Proposition de modification
Echelle 1 : 500

PSMV existant
Echelle 1 : 500

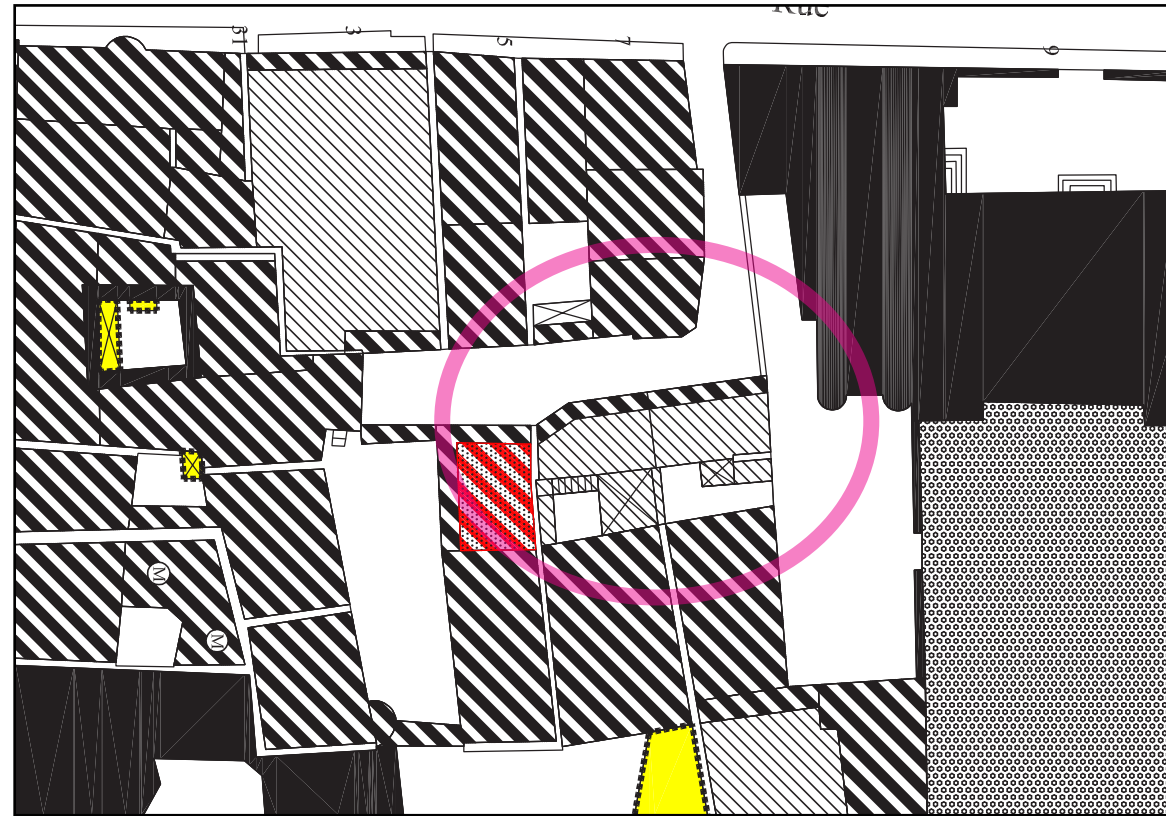
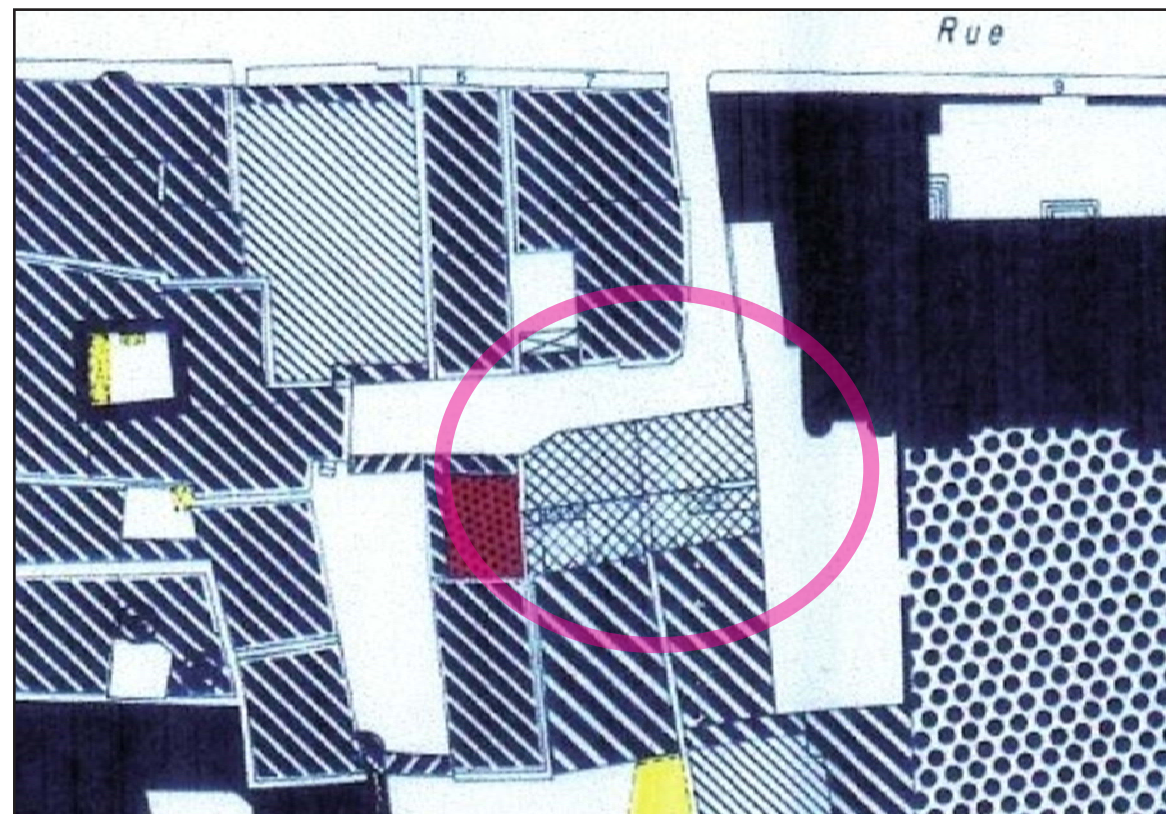
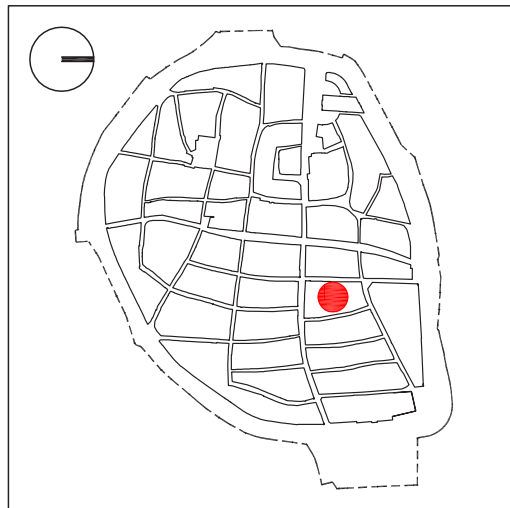
Suppression de l'emplacement
réservé et prise en compte des
éléments de patrimoine encore
en place (granges XVIIème siècle)
(photo B. Wagon)

*Proposition de modification
Echelle 1 : 500*

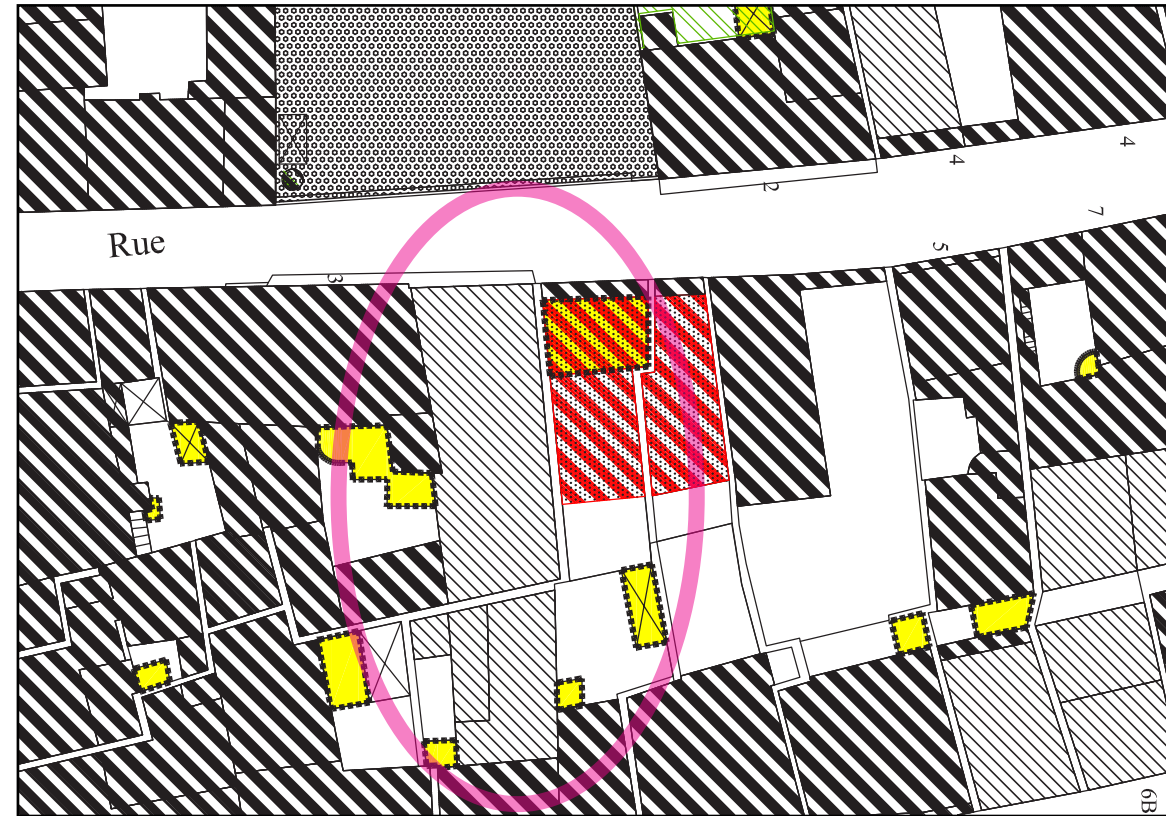
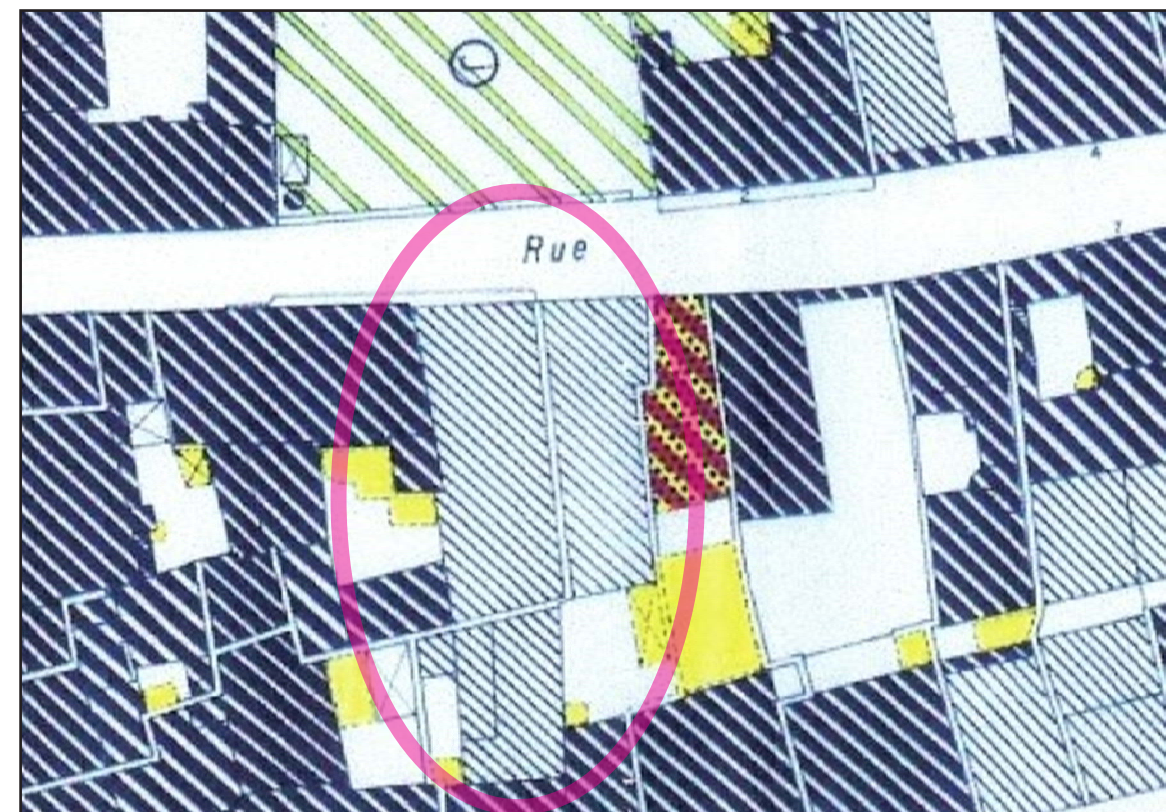
***Prise en compte des démolitions
réalisées***

***Prescription de démolitions
d'appentis***

***Emprises de construction sur les
bâtiments disparus***

*Proposition de modification
Echelle 1 : 500*

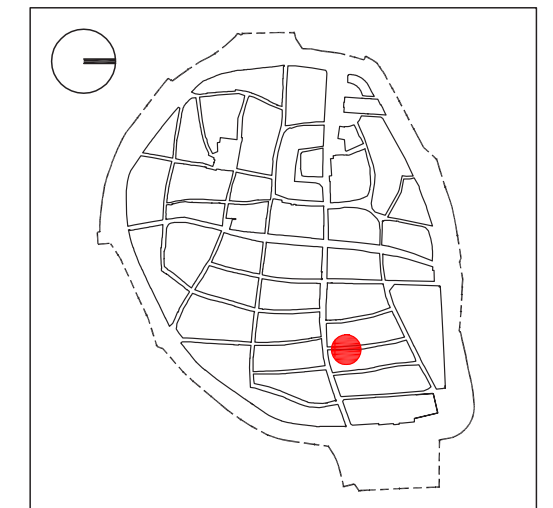
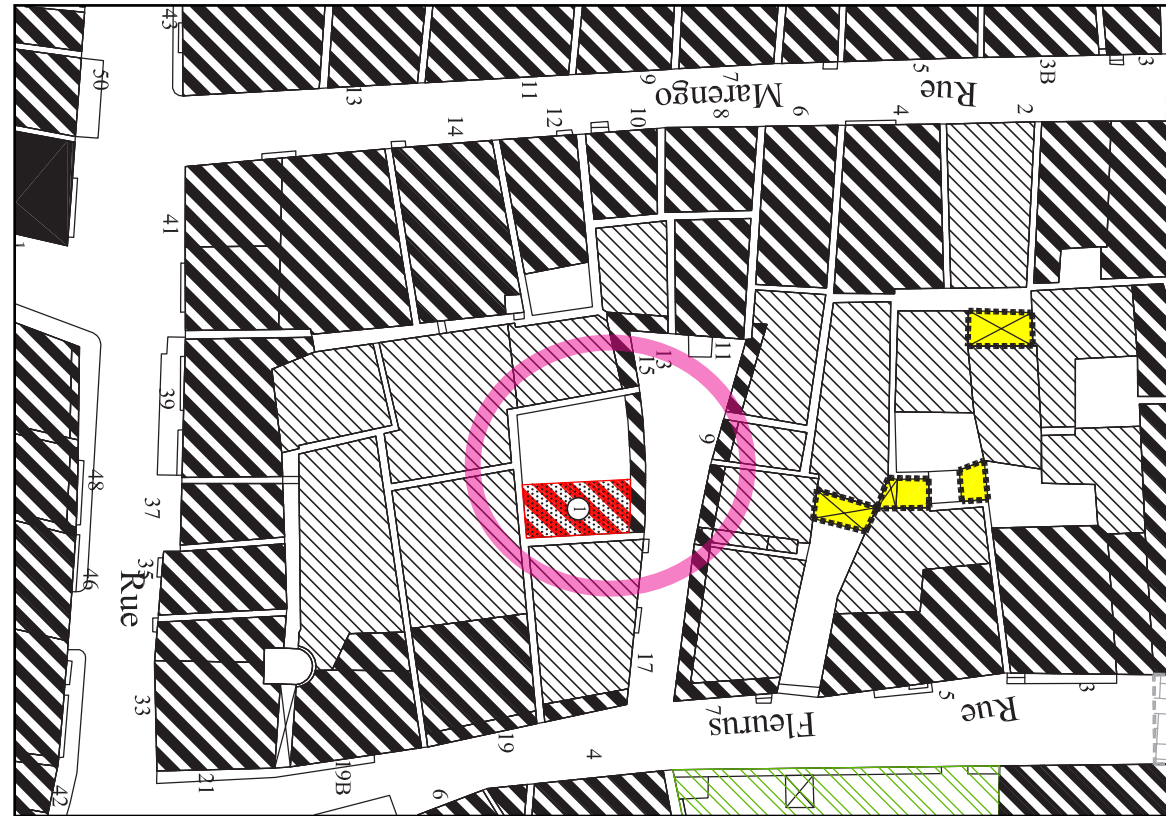
***Maintien des murs de clôture
(photo B. Wagon)***

***Ouverture d'une possibilité de
construction sur cour
Maintien du mur de clôture***

Proposition de modification
Echelle 1 : 500

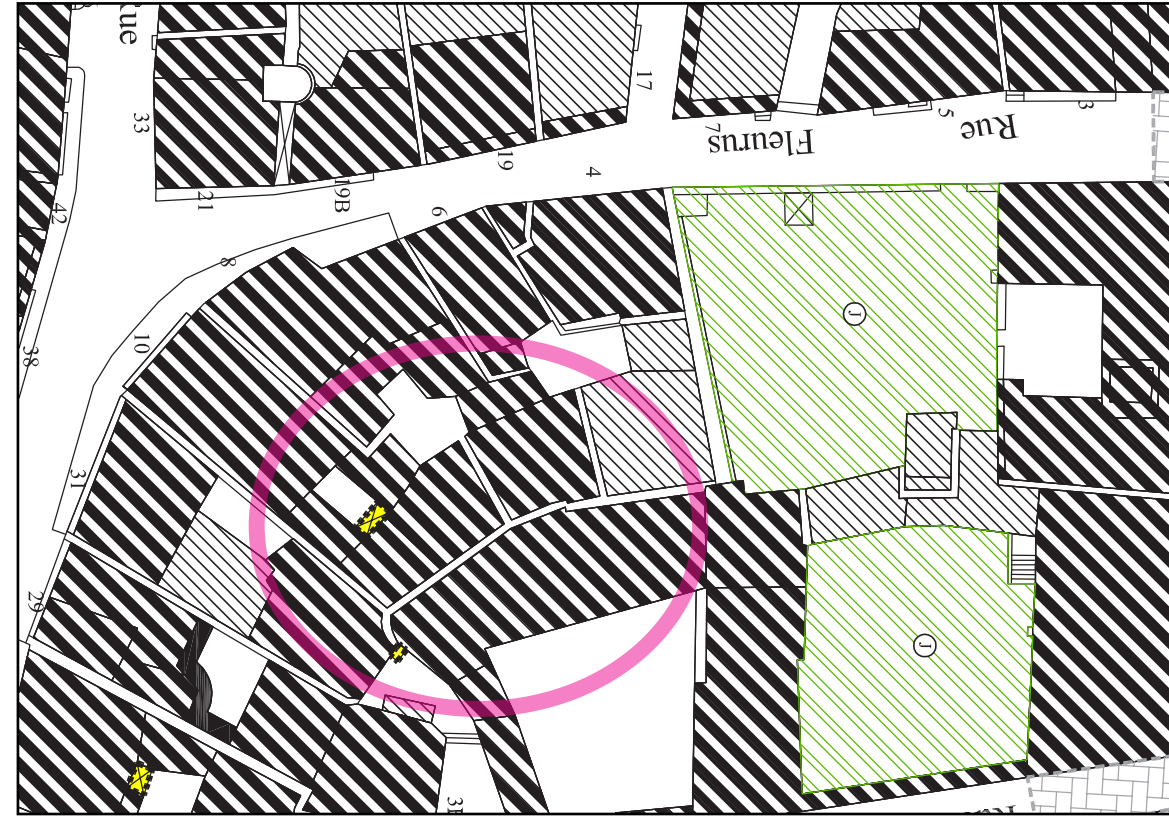
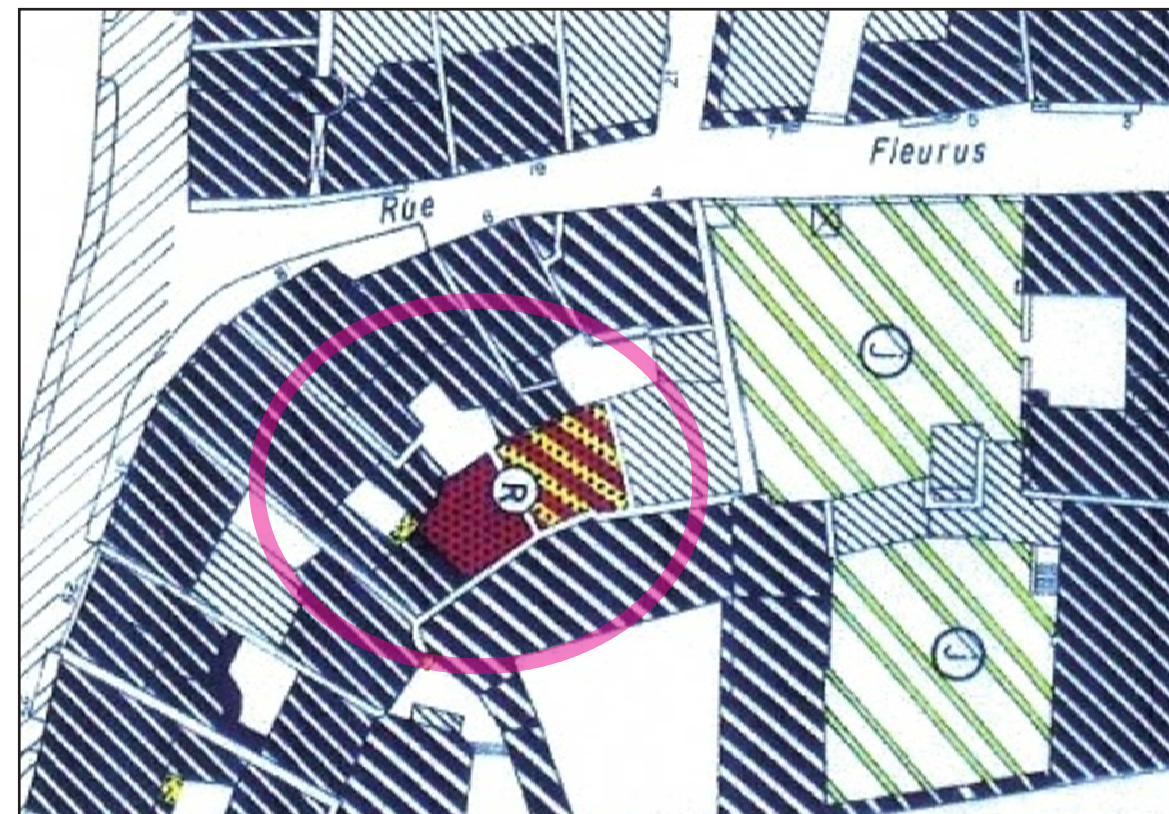
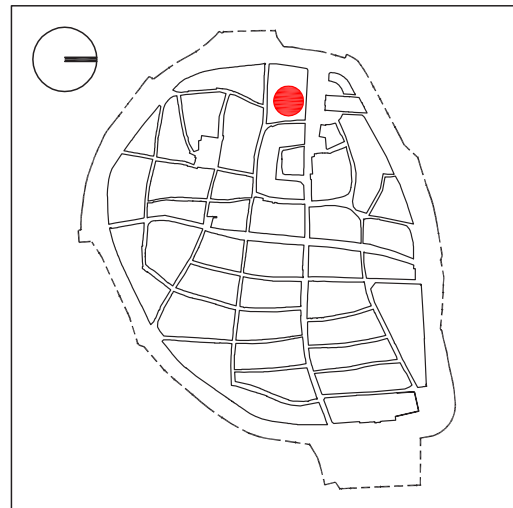
*Les prescriptions de démolition/
reconstruction du PSMV ne
prennent pas en compte la forte
valeur archéologique du site
(photos B. Wagon)*
